PROJETS PHOTOVOLTAÏQUES SUR LES COMMUNES DE BIZANOS, ARESSY
ET MEILLON (64)
(NOUVELLE AQUITAINE – PYRENEES ATLANTIQUES)

MEMOIRE EN REPONSE A L'AVIS DE LA MRAE
N° MRAE 2023APNA34

09/06/2023

Figure 1: Carte du raccordement électrique des projets (EIE p 50)

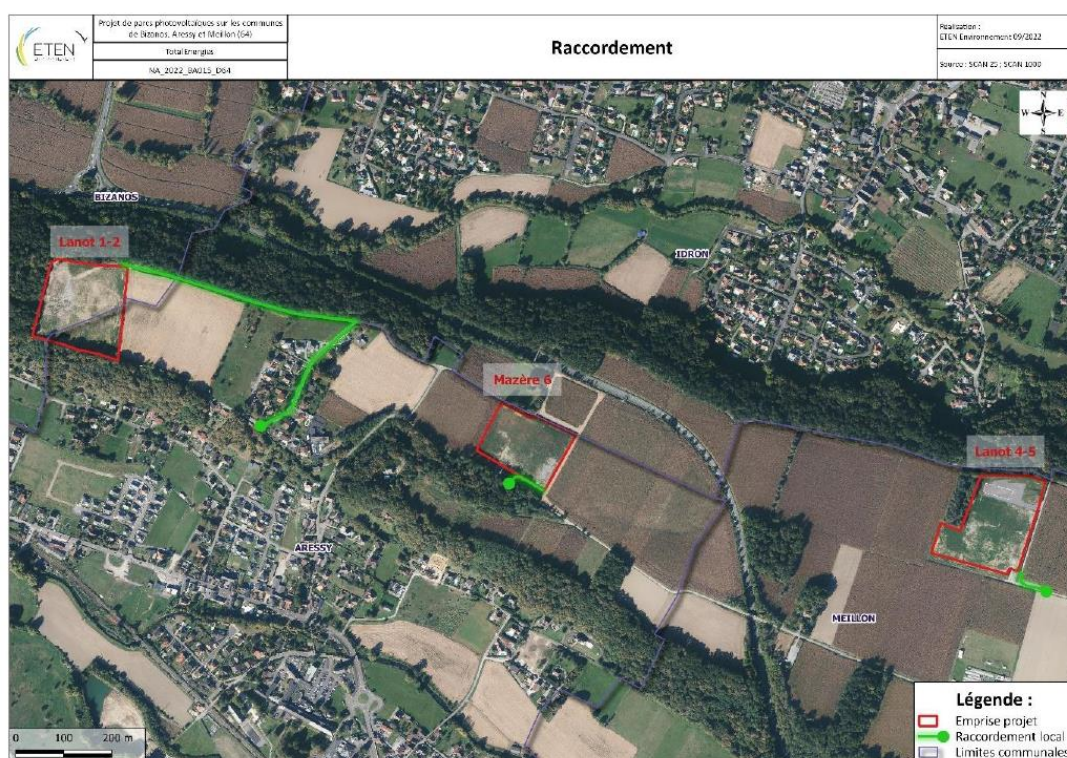
La MRAe rappelle que le raccordement du parc photovoltaïque au réseau public d'électricité fait partie intégrante du projet et recommande que les enjeux environnementaux liés aux opérations de raccordement soient précisés et fassent l'objet de la mise en œuvre de la séquence Éviter Réduire Compenser (ERC).

Le tracé de raccordement électrique a bien été pris en compte en pages 49 à 53 et 267 à 283 de l'étude d'impact. Pour le raccordement au réseau électrique public, les modalités ainsi que le tracé seront établies par ENEDIS après obtention du permis de construire, comme l'exige la réglementation actuelle. Le raccordement électrique est envisagé en local par piquetage sur une ligne existante via des réseaux enterrés.

En ce qui concerne le raccordement électrique interne de l'installation, des tranchées doivent être creusées afin d'y installer les câbles de raccordement vers les onduleurs et les postes de transformation. Cette opération nécessite le creusement de tranchées d'une profondeur d'environ 80 cm, pour une largeur de 60 à 70 cm. Ces tranchées seront réalisées au moment des travaux lourds et resteront ouvertes jusqu'à la fin de la pose des panneaux photovoltaïques.

Dans le cas du raccordement au réseau électrique, peu d'impacts sont présentés dans la mesure où :

- Le scénario de raccordement est prévu en local avec piquetage sur une ligne existante à proximité immédiate des futurs parcs photovoltaïques ;
- Le tracé de raccordement ne traverse pas, et donc n'impacte pas de cours d'eau, de haie ou de zonage écologique ;
- L'enfouissement des lignes électriques de raccordement constitue une mesure paysagère et de prévention des collisions d'oiseaux.

Ainsi, les travaux nécessaires à l'enfouissement du raccordement génèrent des impacts non significatifs.

Figure 3: Représentation synthétique des périodes de prospections les plus favorables à l'expertise des différents groupes et des dates de passage réalisées (balise bleue)

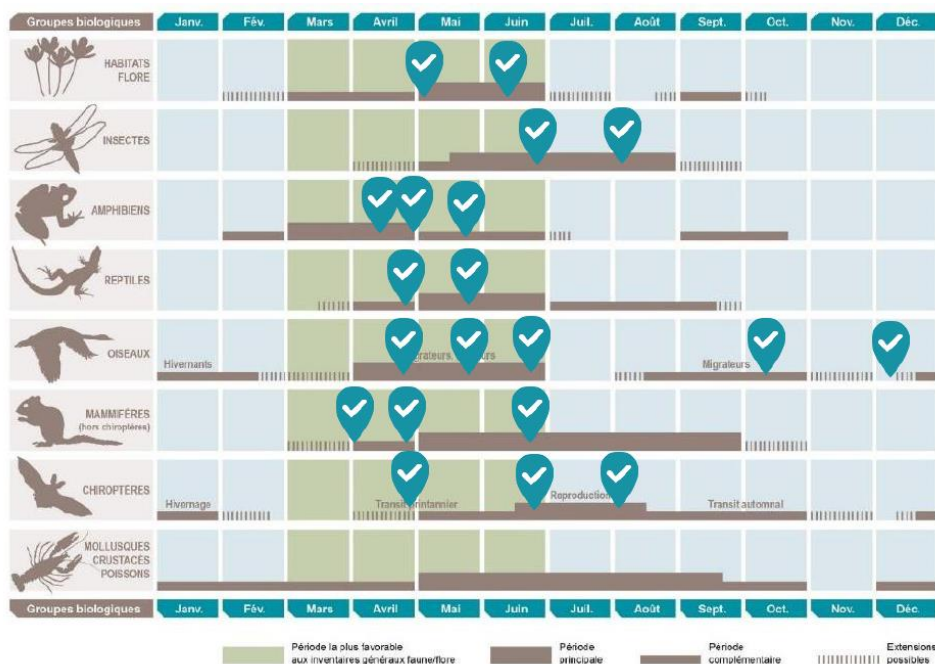
La MRAe recommande de présenter une analyse de l'état initial de l'environnement basée notamment sur des investigations proportionnées aux enjeux du site, en identifiant ces derniers sur toutes les périodes de l'année.

Il est demandé notamment :

- De produire une carte de synthèse de la hiérarchisation des enjeux du site (habitats naturels, faune et flore, habitats de repos, de reproduction et d'alimentation), en précisant et justifiant la méthodologie employée et en démontrant la pertinence de la hiérarchisation réalisée ;

En page 77 de l'étude d'impact se trouve un tableau répertoriant les prospections réalisées sur les sites de Lanot 1-2, Lanot 4-5 et Mazères 6 par un bureau d'étude expert : Biotope. Des inventaires poussés ont été réalisés d'avril à décembre 2021 permettant d'obtenir toutes les informations pertinentes et proportionnées aux enjeux du projet concernant le cycle de vie des espèces au niveau du site et ses abords.

Des cartes de synthèses des enjeux floristiques et faunistiques ont bien été réalisés pour chaque sites en pages 260 à 262 de l'étude d'impact. De plus, des cartes détaillant les impacts du projet sur les différents groupes ont été réalisés en pages 385 à 408 de l'étude d'impact. Des plans de masse présentant l'emprise du projet ont également été réalisés et se trouvent en pages 40 à 42 de l'étude d'impact.

Figure 4: Fonctionnalité écologique à l'échelle de l'aire d'étude rapprochée (EIE p256)

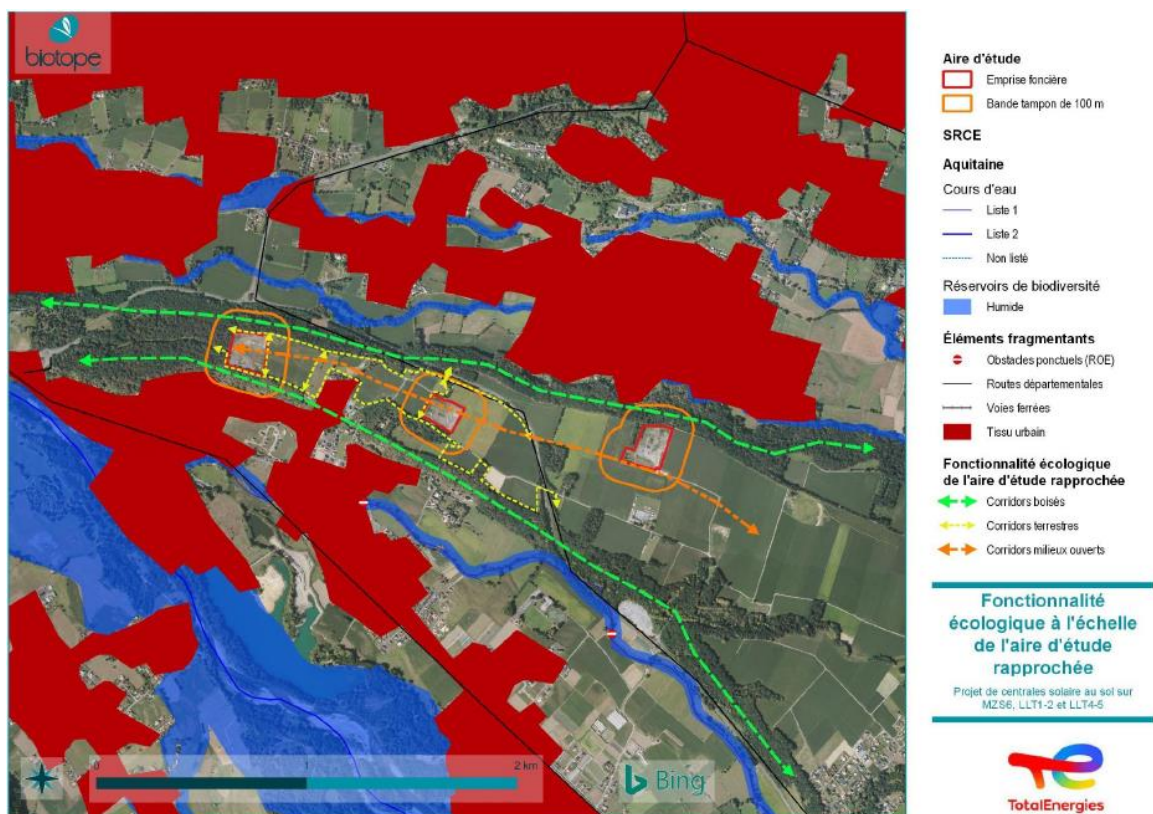
- De tenir compte des fonctionnalités écologiques en intégrant à l'analyse les continuités écologiques (et/ou trames verte et bleue) et le cycle de vie des espèces.

Les continuités et fonctionnalités écologiques ont été étudiés et présentés en pages 253 à 256 de l'études d'impacts. Les trames vertes et bleues y sont présentées.
